## 柏崎刈羽原子力発電所 6号及び7号炉

設計基準対象設備の通信連絡設備及び  
モニタリング・ポストの伝送系について

平成29年3月

東京電力ホールディングス株式会社

図 2-1 . 専用電話設備 (自治体他向)

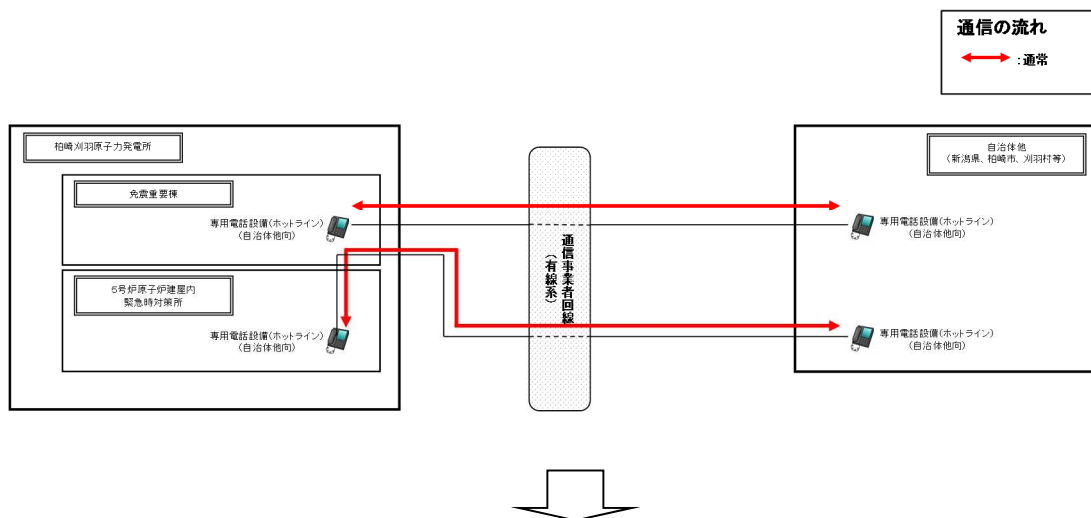
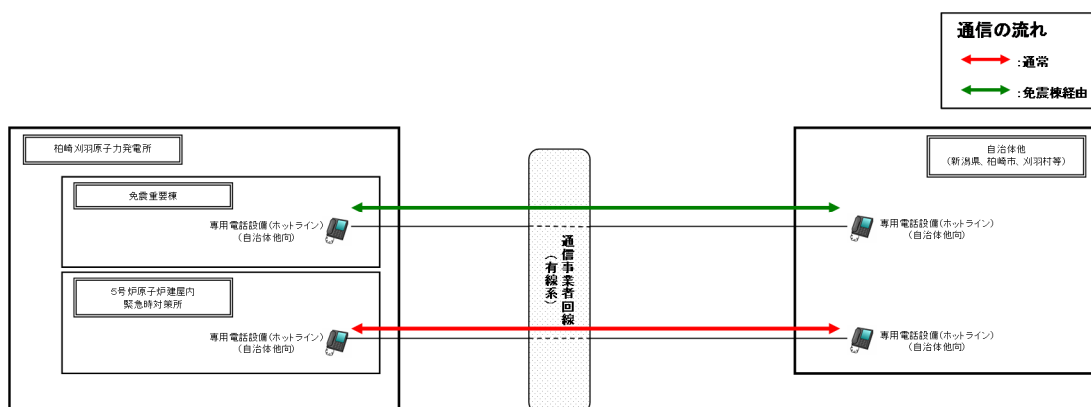
発電所外との通信連絡設備のうち、有線系回線機器の一部を免震重要棟から分散配置し、免震重要棟を経由せずとも専用通信回線を確保できる設計とする。（表2参照）

発電所外との通信連絡設備の全体構成を表3に示す。表3のとおり、有線系回線機器の一部を免震重要棟から分散配置することにより、免震重要棟を経由せずとも、2以上の多様性を有した専用通信回線を確保することができる。

図4. モニタリング・ポストの伝送概略図

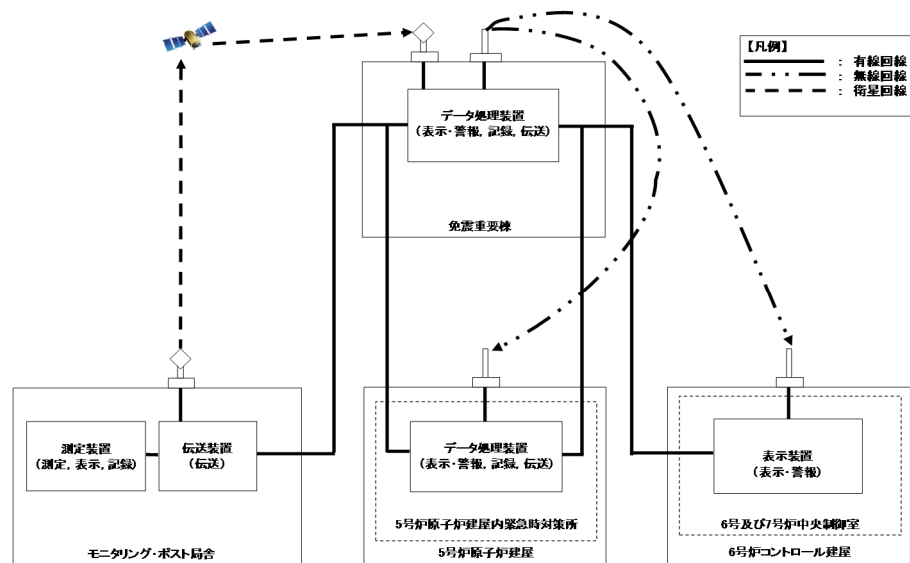
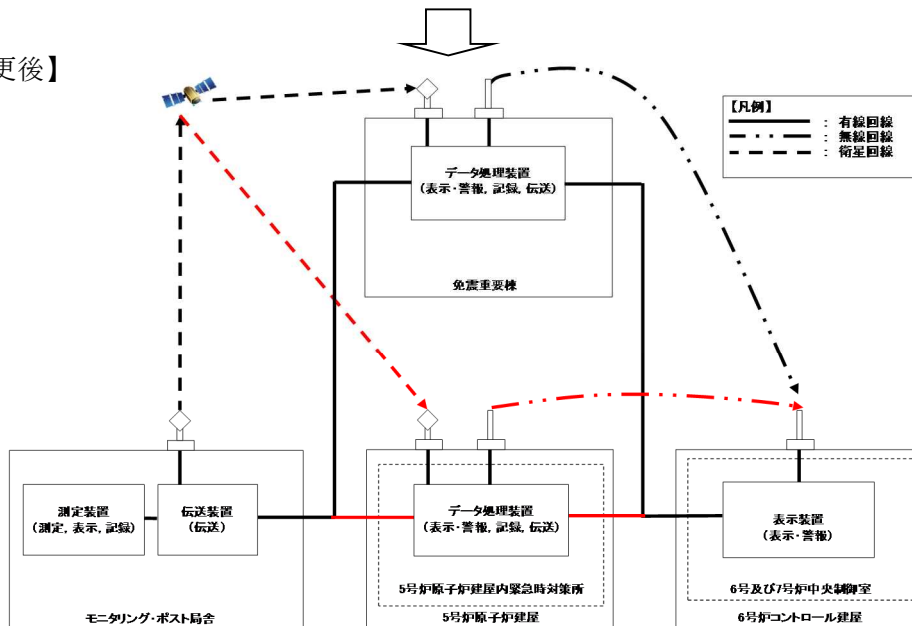
モニタリング・ポストのデータ伝送系は、モニタリング・ポスト局舎（モニタリング・ポスト1～9 全て）から5号炉原子炉建屋内緊急時対策所及び6号及び7号炉中央制御室に対し、免震重要棟を経由せずとも有線回線、衛星回線及び無線回線により建屋間で多様性を確保した伝送系を設置する設計とする。（図4参照）また、気象観測設備のデータ伝送系についても、モニタリング・ポストのデータ伝送系と同様に、免震重要棟を経由せずとも多様性を確保した伝送系を設置する設計とする。

なお、免震重要棟を経由するモニタリング・ポストのデータ伝送系は、信頼性向上を図る設備として活用する。
